改善箇所説明図

■ 不具合発生箇所

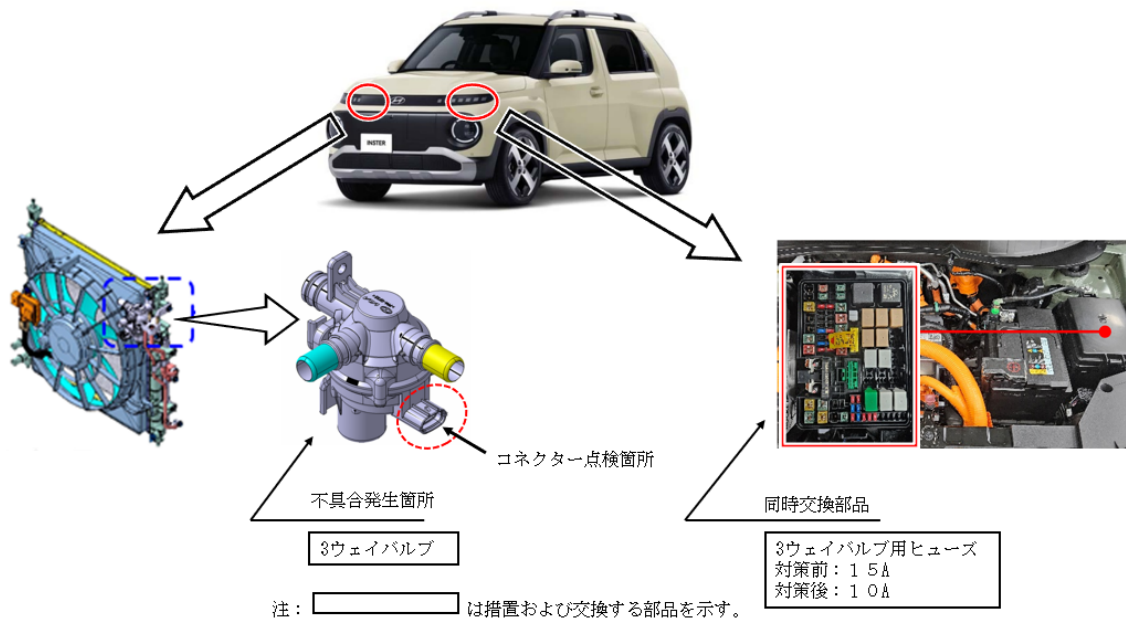
モーター冷却システムの3ウェイバルブの設計検討が不十分なため、

- ①当該バルブの内部構成部品の駆動シャフトに過大な応力が加わり、損傷することがある。
- ②回路保護用ヒューズの容量が大きく、電気回路が短絡した際に適切に回路が遮断されず、異常発熱することがある。

そのため、損傷した駆動シャフト部から冷却水が漏れてモーター制御部に浸入すると、異常発熱した電気回路で加熱されて水蒸気が発生し、そのまま使用を続けるとモーターの出力が制限され、最悪の場合、走行できなくなるおそれがある。

全車両、3ウェイバルブ及び電気回路のヒューズを対策品に交換する。

また、3ウェイバルブのコネクター部を点検し、冷却水の浸入が確認された場合はコネクターを適切に修理する。
